Brenner-Nordzulauf Infotermin Stellungnahme TAV Stresstest Auswahltrasse

Planungsraum Grafing–Ostermünchen

24.11.2022 | digital via MS-Teams

Stellungnahme zur Kritik an fachlicher Beurteilung

Kosten

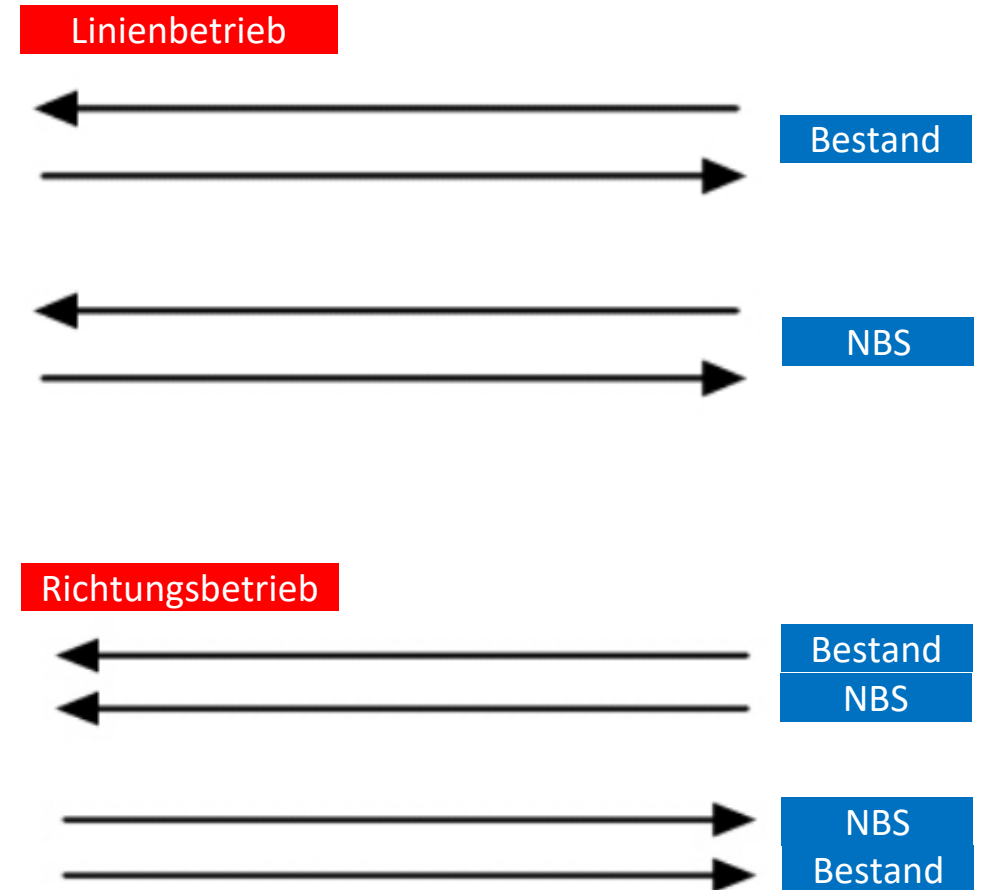
- *Kostenansätze für Grunderwerb seien entlang der Bestandsstrecke zu hoch angesetzt.*

- Der in der Kritik beschriebene Zusammenhang von TK 2-10-1 Flächenverbrauch und den Grunderwerbskosten ist fachlich falsch. Es muss bei der Bilanzierung für das TK Flächenverbrauch und den Grunderwerb unterschieden werden:

- TK 2-10-1 Flächenverbrauch: zusätzlich versiegelte Flächen (inkl. Berücksichtigung „Entsiegelung“)
 - Grunderwerb: Gesamtumgriff der Trassenvarianten mit Unterteilung in Teilflächen Wohn-Mischgebiet, Gewerbegebiet, Landwirtschaftliche Flächen und forstwirtschaftliche FlächenFür die Ermittlung der Grunderwerbskosten sind die versiegelten Flächen irrelevant.

- Das Trassenauswahlverfahren stellt ein frühes Planungsstadium dar. In dieser Planungstiefe können flurstücksgenaue Betroffenheiten noch nicht erfasst werden. Zur Abschätzung der Grunderwerbskosten wurden Kosten entsprechend der Widmungen in den Flächennutzungsplänen angesetzt.

- Die Trassenvariante Türkis weist auch im Bereich der Bündelung einen sehr hohen Anteil an notwendigen Grunderwerb „Wohn-Mischgebiet“ auf (z.B. Bereich Oberelkofen)
→ hohe Grunderwerbskosten

- Übrige Varianten: vorwiegend land- und forstwirtschaftliche Grundstücke betroffen
→ Grunderwerbskosten niedriger
- Die Kosten für Grunderwerb spielen darüber hinaus mit 1,4% (Limone) bis 1,7% (Türkis) in der Gesamtkostenermittlung eine untergeordnete Rolle.

Die Kostenermittlung im Trassenauswahlverfahren ist **korrekt**.

Untersuchung und Ergebnis Bahnhof Grafing Bahnhof:

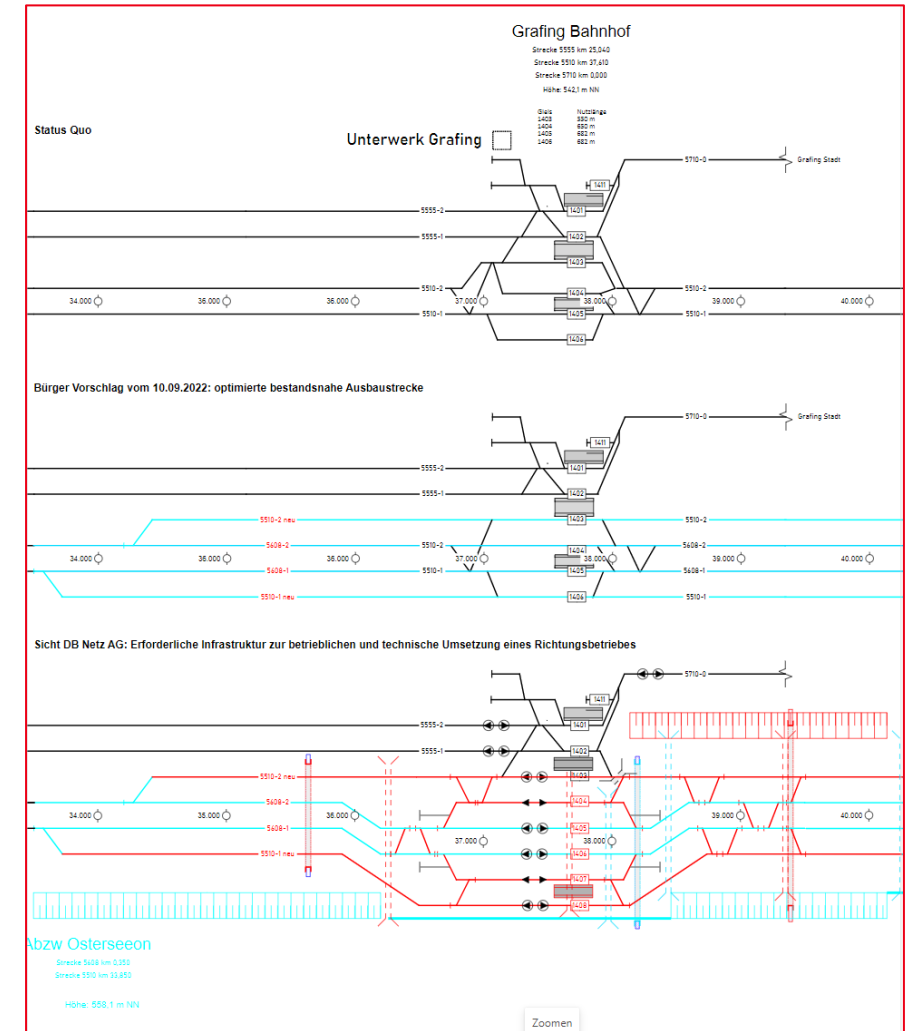
Kritikpunkt Trasse Türkei:

- Die von der DB Netz AG vorgesehene bestandstreckennahe Führung der Neubaustreckengleise Grafing – Ostermünchen im **Linienbetrieb** führe zu Mehrkosten aus der Notwendigkeit
 - eines Überwerfungsbauwerks nördlich Grafing
 - eines Überwerfungsbauwerks in Ostermünchen
- Es wurde vorgeschlagen, die Neubaustrecke mit der Bestandsstrecke zu einem **Richtungsbetrieb** zu kombinieren, um eine
 - Reduzierung der Baukosten,
 - frühere Baufertigstellung ca. 2032 und
 - größere Akzeptanz in der Bevölkerung zu erreichen.

- Der umfassender Umbau des gesamten Bahnhofareals ergibt sich aus
 - der Erweiterung um zwei Gleisachsen, da auf die heutigen Überholgleise 4 und 6 nicht verzichtet werden kann.

- der Neugestaltung der beiden Weichenbereiche für 160 km/h Überleitgeschwindigkeit mit Auswirkung auf die räumliche Ausdehnung.
 - der Anbindung der S-Bahn-Strecke, die aus Gründen der Netz-Resilienz an die neuen Bestandsstreckengleise in neuer Lage aufrechterhalten wird. Allfällige Leistungsfähigkeitsanalysen lassen hierfür den Bedarf eines Kreuzungsbauwerks erwarten.

- Ergebnis:
 - Die technische Machbarkeit ist grundsätzlich gegeben, führt aber zu erheblichen Mehrkosten gegenüber dem Linienbetrieb.
 - Durchgehende Züge München – Wasserburg sind nur mit nennenswerten Kapazitätsverlusten auf dem BNZ durchführbar.

- Erhebliche verkehrliche Einschränkungen während mehrjähriger Bauarbeiten: kein Bau unter „rollendem Rad“ möglich.
